**DEMANDE D'AUTORISATION DE RENOUVELLEMENT
D'UNE INSTALLATION CLASSÉE POUR LA
PROTECTION DE L'ENVIRONNEMENT**

Réponse à l'avis de la MRAE du 12/08/2025

**Département de Vaucluse (84)
Commune de PERNES-LES-FONTAINES
*Lieu-dit "Sainte-Marie"***

Septembre 2025

Figure 2. Carte de localisation des autres projets connus dans le rayon de 3 km (cartographie interactive GéoIDE - Consultation du 21/10/2024) – Figure 114 de la PJ4, modifiée pour mieux identifier les projets photovoltaïques Garrigues et Machotte

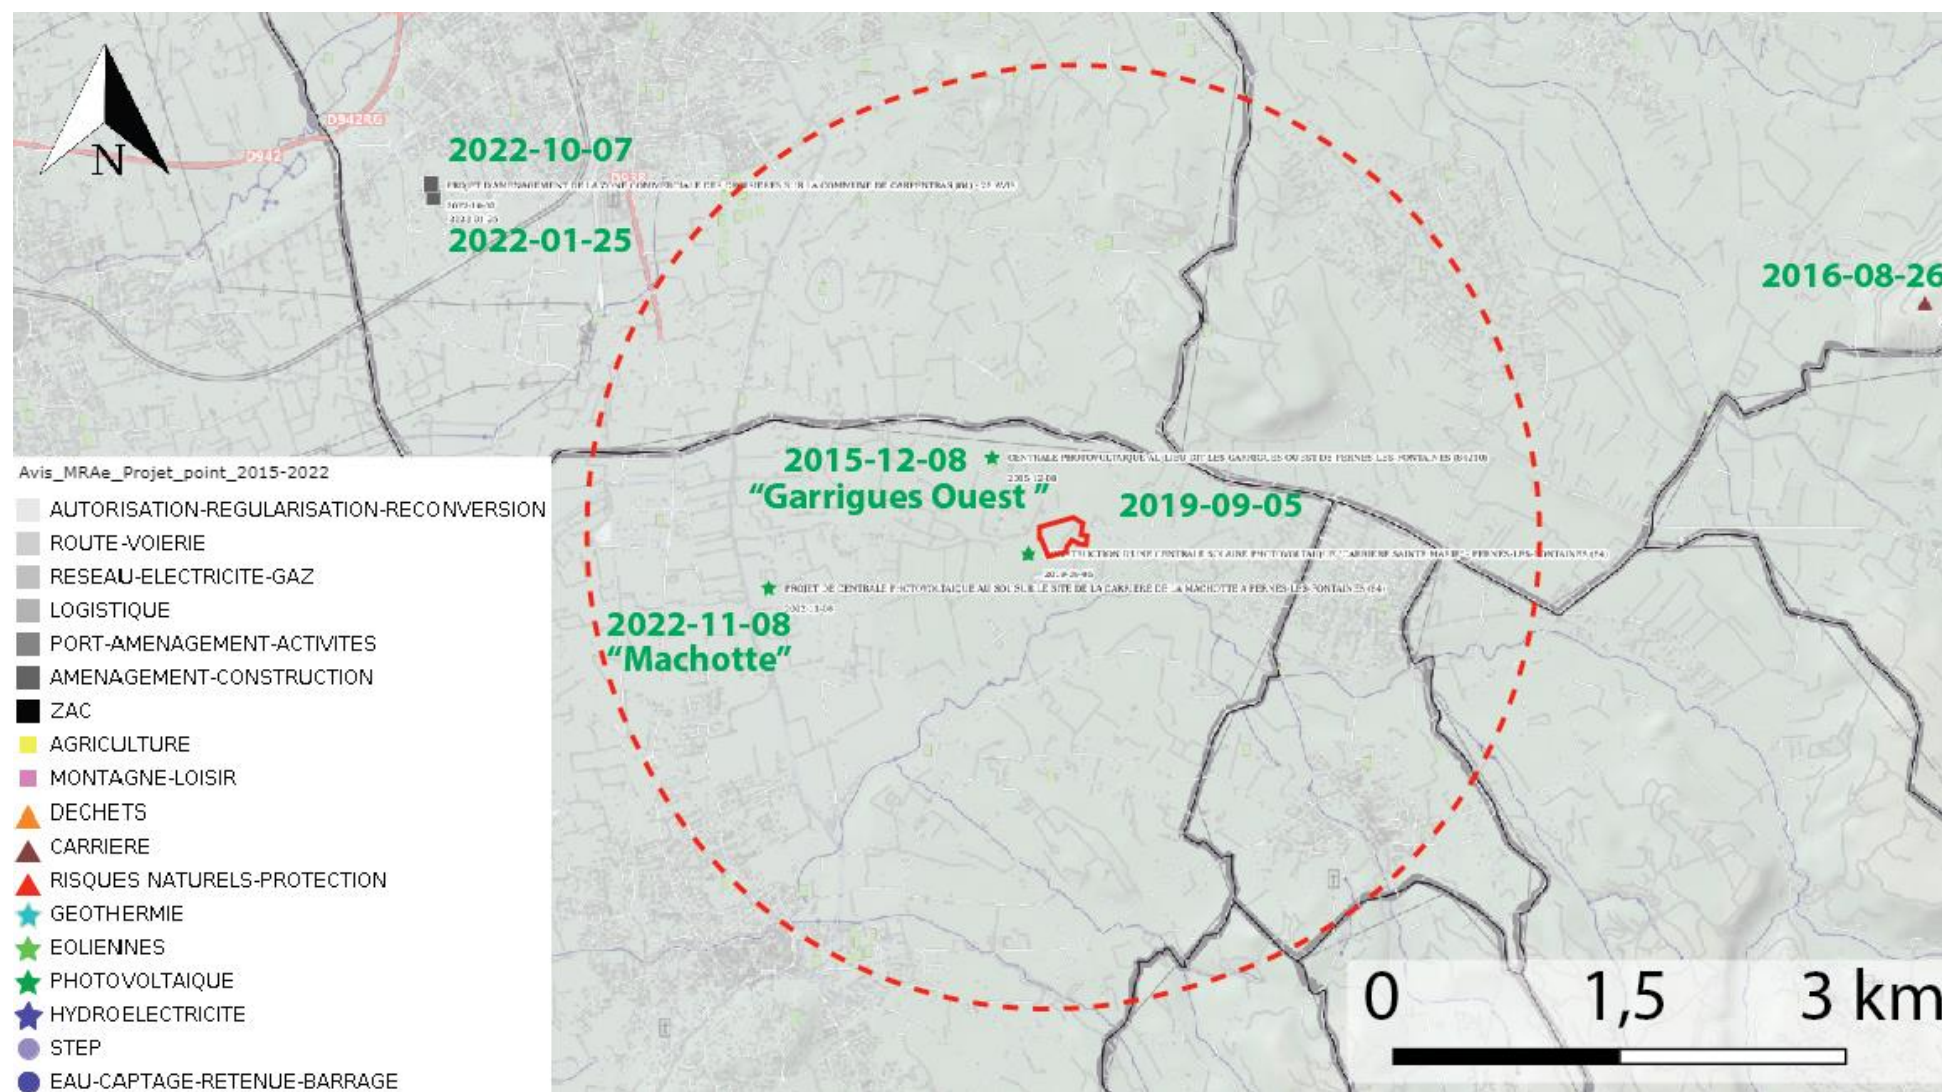
Deux projets connus ont été analysés pour détecter d'éventuels effets cumulés sur la biodiversité, dont celui existant au Sud et à l'Ouest à proximité immédiate de la carrière. La MRAe constate que l'analyse ne prend pas en compte les projets de centrales photovoltaïques au lieu-dit les Garrigues Ouest (avis MRAe en date du 07/12/2015) et sur le site de la carrière de la Machotte (avis MRAe en date du 07/11/2022), tous deux situés à Pernes-les-Fontaines. La MRAe recommande de compléter l'analyse des effets cumulés sur la biodiversité afin de prendre en compte l'ensemble des projets connus.

Si effectivement, dans le cadre du VNEI, les projets n'ont pas été identifiés, rappelons que l'étude d'impact a été rédigée en utilisant notamment la carte qui référence les projets ayant fait l'objet d'un avis de l'autorité environnementale : (<https://carto2.geo-ide.din.developpement-durable.gouv.fr/frontoffice/?map=1b233c57-78cf-4336-8d46-d4d213eda98c#>.)

Les deux projets mentionnés sont effectivement bien présentés sur la carte jointe en page 279 de la PJ4.0 Etude d'impact, sur la Figure 114 intitulée « Carte de localisation des autres projets connus dans le rayon de 3 km (cartographie interactive GéoIDE - Consultation du 21/10/2024) ».

Celle-ci est présentée ci-après, légèrement modifiée pour faire apparaître les deux projets cités [Figure 2].
